Фильтр и фильтр-регулятор серии T1700 размер 3

При замене фильтрующих элементов в фильтрах и фильтрах-регуляторах серии T1700 необходимо обращать внимание на следующую особенность:

Детали фильтра: 1 – сменный фильтр-элемент, 2 – стопорный винт

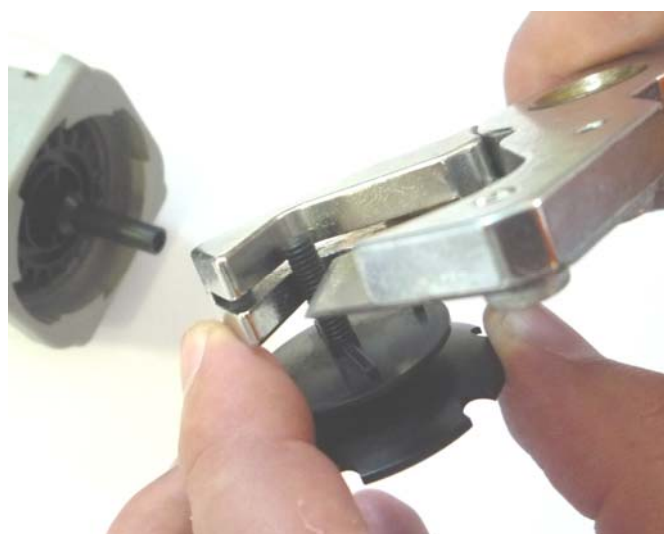
- Фильтры и фильтр-регуляторы размера 3, выпущенные в 2013 году имели более длинный фильтр-элемент.

- использовать фильтр-элемент соответствующей высоты:

Размер	Степень фильтрации, мкм	2013		2014	
		КОД фильтр-элемента	Высота элемента, мм (H)	КОД фильтр-элемента	Высота элемента, мм (H)
РАЗМЕР 3	50	RS/1703/263	45	RS/1703/27	35
	20	RS/1703/262		RS/1703/13	
	5	RS/1703/261		RS/1703/26

Обрезка резьбовой части стопорного винта на 5...10 мм

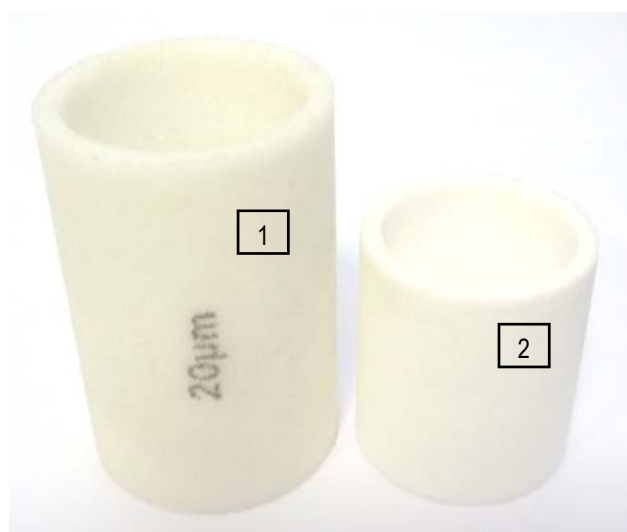
- При отсутствии длинного фильтр-элемента—устанавливать короткий фильтр-элемент, предварительно укоротив длину резьбовой части стопорного винта, отрезав ее на 5...10 мм.
